可動鉄心支え形状変更のお知らせ

件名	可動鉄心支え 形状変更のお知らせ	発行日付	2021年9月22日
		〒819-0192 福岡県福岡市西区今宿東一丁目1番1号 三菱電機 FA 産業機器株式会社 TEL 092-805-3400

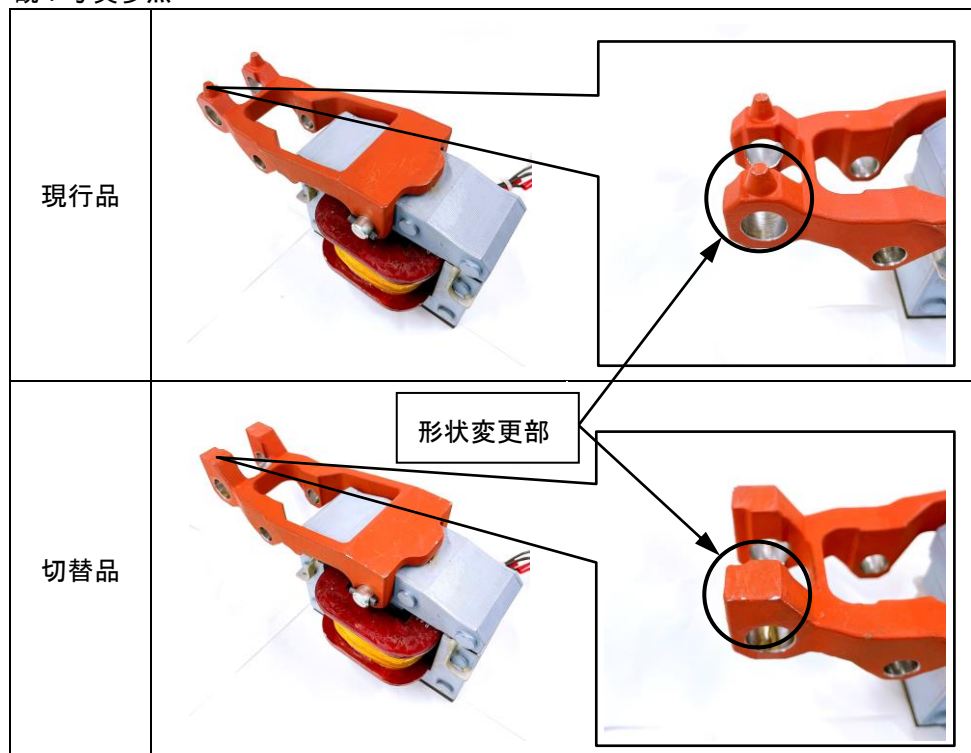
- 変更内容
品質向上の為、可動鉄心支えの形状を一部変更致します。
- 変更理由
電磁石箱フタ閉め時の R ピン抜け対策
⇒ 関連資料：855-0306 AC ブレーキ電磁石箱フタ閉め時の注意点
- 対象機種
現行生産品 … S2 形：7.5t 以上、U2 (HU2) 形：7.5t 以上、US (HUS) 形：7.5t 以上
旧生産品 … HY 形、HY-A 形：5t 以上、S 形：5t-2 形
※その他、電磁石組立を使用機種、及び複合サービス部品。
- 切替時期
製品：2021 年 10 月以降製造分より順次切替
サービス部品：在庫消化後切替（※型名コードの変更はありません。）
- 変更内容
 - 寸 法：主要寸法に変更はありません。
 - 互換性：組立互換有。組立方法変更なし。
新旧混在使用問題なし。(10t 以上)
 - 外 観：写真参照
